Sécurisation du collège de Saint-Sauveur-sur-Tinée contre les crues de la Tinée

Phase d'examen du dossier d'autorisation environnementale

Note de réponse à l'avis de la MRAe

SMIAGE
SAINT-SAUVEUR-SUR-TINEE

Figure 2-1 : Localisation des collèges du haut-pays et topographie des vallées du Var, de la Tinée et de la Vésubie

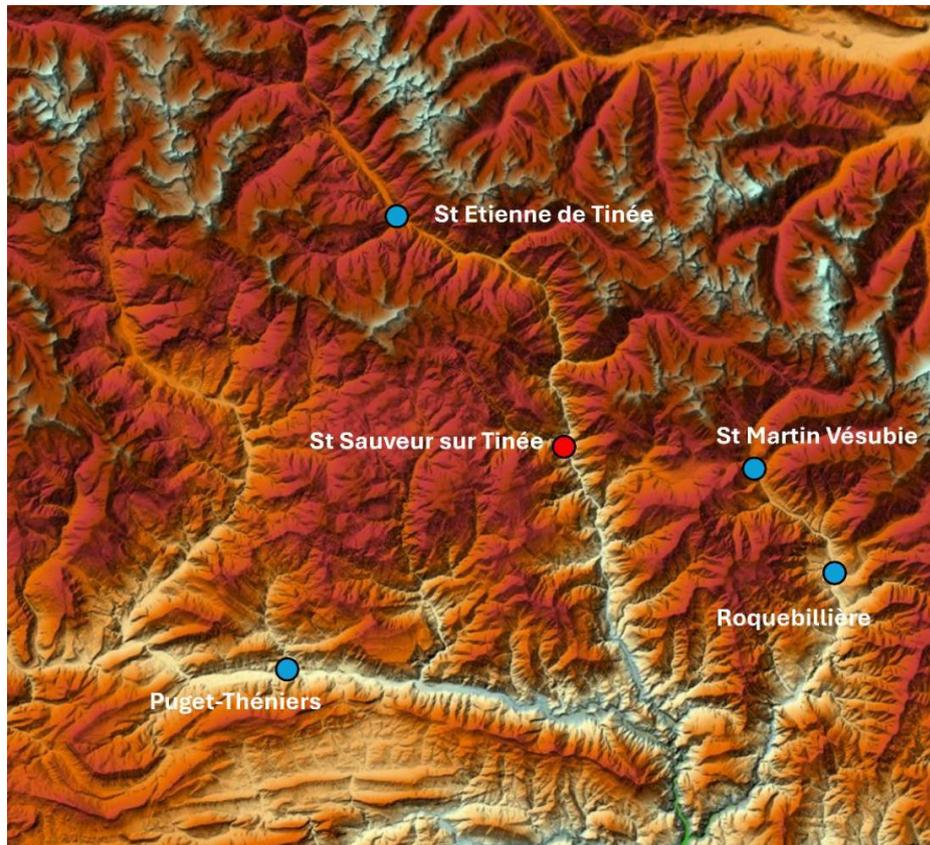
La MRAe recommande de restituer l'analyse comparative de l'ensemble des solutions étudiées (y compris concernant les modalités d'exécution), au regard de leurs incidences environnementales.

Une des possibilités de réduire la vulnérabilité est de supprimer l'enjeu exposé au risque et donc de délocaliser le collège, son gymnase et son internat.

Il est rappelé que le collège peut accueillir 190 élèves et 50 salariés. L'internat, quant à lui, peut accueillir jusqu'à 76 élèves.

Délocaliser ces infrastructures situées au cœur même d'un village de 307 habitants (INSEE, 2020) aurait un impact économique et social tellement fort que ce serait le déclin de la commune. Il n'est en effet pas possible d'envisager une délocalisation dans un autre secteur de la commune car cette dernière, comme le reste de la Vallée de la Tinée, est très encaissée sans possibilité de terrains plats qui ne soient pas en zones à risque d'inondations torrentielles.

De plus, les enfants résidant dans la vallée de la Tinée ne pourraient plus se rendre à leur collège de secteur, rallongeant ainsi leurs temps de trajets. En effet, le collège Saint-Blaise rassemble les communes de La Tour, Tournefort, Bairols, Clans, Marie, Ilonse, Rimplas, Valdeblore, Beuil, Roubion, Roure et enfin Saint-Sauveur-sur-Tinée. Comme le montre la figure ci-dessous, très peu de collèges sont présents sur le secteur, comprenant les vallées du Var, de la Tinée et de la Vésubie. Les temps de trajet depuis Saint-Sauveur-sur-Tinée sont d'a minima 30 min pour rejoindre le collège le plus proche :
